改善箇所説明図

基準不適合発生箇所

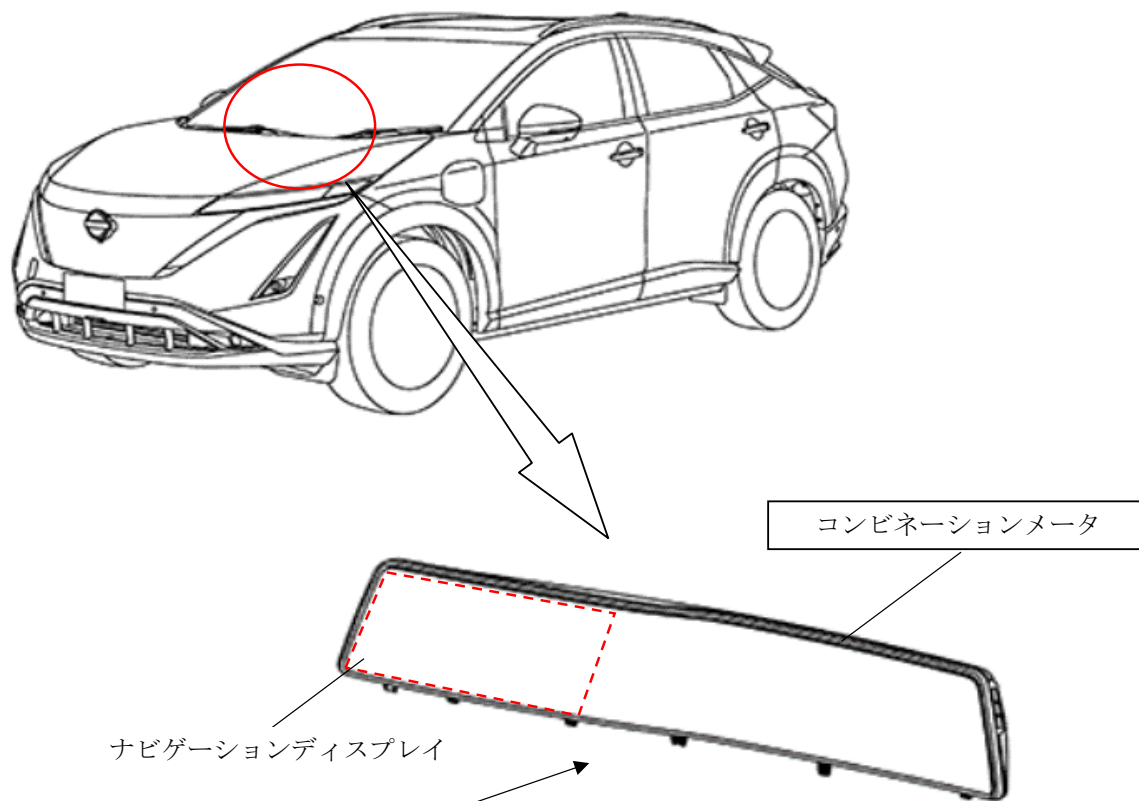
コンビネーションメータにおいて、メモリ制御プログラムの一部が不適切なため、グラフィックデータのメモリの一部を使用した場合に読み込み不可となる場合がある。この場合、次回走行時にメータが表示と非表示を繰り返し、速度計や各種警告灯など運転に必要な情報が確認できなくなるおそれがある。

全車両、当該コンビネーションメータのプログラムを修正する。

識別：改善済車両は、ナビゲーションディスプレイの設定画面に表示されるプログラムのバージョン部番 上5桁が「24809」以外であることにより識別する。

備考：一定の期間、無線で対策ソフトウェアを配信し、ナビゲーションディスプレイにて案内することで使用者・所有者にて書き換えを行う。なお前述によらない場合は、販売店にて対応する。
